DODATEK č. 2
ke Smlouvě o dílo ze dne 5. 9. 2018 ve znění dodatku č. 1
(dále jen „Dodatek“)

na zhotovení díla „**III/30110 Teplice nad Metují - Adršpach**“.

EVIDENČNÍ LIST ZMĚNY STAVBY

ETAPA 01, km 7,202- km 8,670, SO 101.01 Komunikace

číslo: **324/Z/20**
ZÁKAZNÍK: EUROVIA CS, a.s., závod Čechy východ, Piletická 498, 503 41 Hradec Králové, p. Marek Buřval

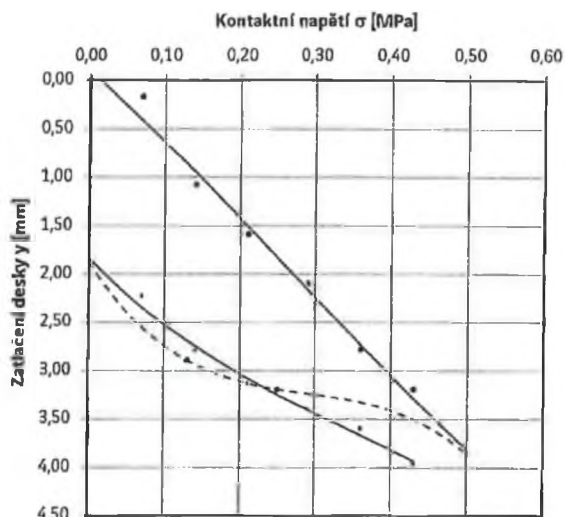
Zhotovitel provedl ve staničení km 7,200 – 8,300 (místa celoplošných sanací) kontrolní zkoušky, za účelem ověření hodnot Edef2 na stávající konstrukci, ve zkušebních polích, včetně prokázání nutnosti výměny materiálu v oblasti aktivní zóny, v oblasti parapláně. Jednotlivá pole byla provedena v souladu s projektovou dokumentací stavby. Vzhledem k materiálu v oblasti parapláně a zřejmě vysoké hladině spodní vody dosahujeme nevyhovujících výsledků Edef2. Ve snaze dosáhnout lepších výsledků jsme provedli zahloubení sanace pod úroveň parapláně, ale zvýšení hloubky naopak stav zhoršuje. Inženýrsko-geologický průzkum konstatuje, že ustálená hladina spodní vody je v úrovni cca -1,9 m. Po konzultaci s projektantem, další zahloubení v tomto případě není vhodné. Zhotovitel se snažil navrhnout dvě řešení. První řešení spočívalo ve zlepšení materiálů za použití hydraulických pojiv (technologie vápnění zemin) a druhou variantu vytvoření „roznášení vrstvy“, která zajistí dosažení požadovaných parametrů. Z provedených sond v úrovni aktivní zóny a parapláně vyplývá, že z důvodu výskytu materiálů o zrnitosti 300mm a vyšší není technologie úpravy hydraulickými pojivy možná. Z tohoto důvodu zhotovitel předkládá správci stavby technické řešení „Provedení roznášecí vrstvy ŠCM“ v tl. 200mm. Dochází k založení položky v souladu s OTSKP 2019 a zároveň k odpočtu položky „VOZOVKOVÉ VRSTVY ZE ŠTĚRKODRTI TL. DO 200MM ŠDA 0/32 GN“. Změna se týká objektu SO 101.01 Komunikace – vícepráce 2 981 550,- Kč bez DPH, méněpráce 1 064 921,- Kč bez DPH.

- 4/1 Zhotovitel provedl ve staničení km 7,200 – 8,300 (místa celoplošných sanací) kontrolní zkoušky, za účelem ověření hodnot Edef2 na stávající konstrukci, ve zkušebních polích, včetně prokázání nutnosti výměny materiálu v oblasti aktivní zóny, v oblasti parapláně. Jednotlivá pole byla provedena v souladu s projektovou dokumentací stavby. Vzhledem k materiálu v oblasti parapláně a zřejmě vysoké hladině spodní vody dosahujeme nevyhovujících výsledků Edef2. Ve snaze dosáhnout lepších výsledků jsme provedli zahloubení sanace pod úroveň parapláně, ale zvýšení hloubky naopak stav zhoršuje. IG průzkum konstatuje, že ustálená hladina spodní vody je v úrovni cca -1,9m. Po konzultaci s projektantem, další zahloubení v tomto případě není vhodné. Zhotovitel se snažil navrhnout dvě řešení. První řešení spočívalo ve zlepšení materiálů za použití hydraulických pojiv (technologie vápnění zemin) a druhou variantu vytvoření „roznášecí vrstvy“, která zajistí dosažení požadovaných parametrů. Z provedených sond v úrovni aktivní zóny a parapláně vyplývá, že z důvodu výskytu materiálů o zrnitosti 300mm a vyšší není technologie úpravy hydraulickými pojivy možná. Z tohoto důvodu zhotovitel předkládá správci stavby technické řešení „Provedení roznášecí vrstvy ŠCM“ v tl. 200mm. Dochází k založení položky v souladu s OTSKP 2019 a zároveň k odpočtu položky „VOZOVKOVÉ VRSTVY ZE ŠTĚRKODRTI TL. DO 200MM ŠDA 0/32 GN“. Tento podklad bude sloužit k ZL2.
